66. Änderung des Flächennutzungsplanes / Bebauungsplan Nr. 16 von Marx „Feuerwehr Marx“

Berücksichtigung der Stellungnahmen

**aus der frühzeitigen Unterrichtung der Öffentlichkeit sowie
der frühzeitigen Beteiligung der Behörden und sonstigen
Träger öffentlicher Belange gemäß
§ 3 Abs. 1 und § 4 Abs. 1 BauGB**

25.08.2020

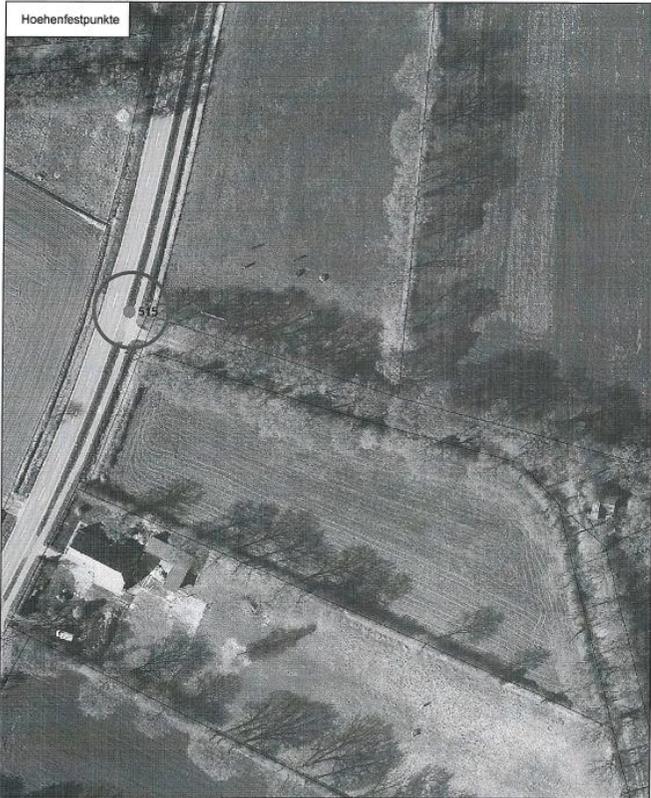
Hinweise, Anregungen, Bedenken	Inhaltliche Einschätzung und Vorschläge zur Berücksichtigung
<p>13. PLEdoc GmbH</p>	<p>20.02.2020</p>
<p>13.1. Wir beziehen uns auf Ihre o.g. Maßnahme und teilen Ihnen hierzu mit, dass von uns verwaltete Versorgungsanlagen der nachstehend aufgeführten Eigentümer bzw. Betreiber von der geplanten Maßnahme nicht betroffen werden:</p> <ul style="list-style-type: none"> • Open Grid Europe GmbH, Essen • Kokereigasnetz Ruhr GmbH, Essen • Ferngas Netzgesellschaft mbH (FG), Netzgebiet Nordbayern, Schwaig bei Nürnberg • Mittel-Europäische Gasleitungsgesellschaft mbH (MEGAL), Essen • Mittelrheinische Erdgastransportleitungsgesellschaft mbH (METG), Essen • Nordrheinische Erdgastransportleitungsgesellschaft mbH & Co. KG (NETG), Dortmund • Trans Europa Naturgas Pipeline GmbH (TENP), Essen • GasLINE Telekommunikationsnetzgesellschaft deutscher Gasversorgungsunternehmen mbH & Co. KG, Straelen (hier Solotrassen in Zuständigkeit der PLEdoc GmbH) • Viatel GmbH (Zayo Group), Frankfurt <p>Maßgeblich für unsere Auskunft ist der im Übersichtsplan markierte Bereich. Dort dargestellte Leitungsverläufe dienen nur zur groben Übersicht.</p>	<p>Der Hinweis wird zur Kenntnis genommen. Es sind keine betroffenen Leitungen innerhalb des Geltungsbereiches.</p>

Achtung: Eine Ausdehnung oder Erweiterung des Projektbereichs bedarf immer einer erneuten Abstimmung mit uns.
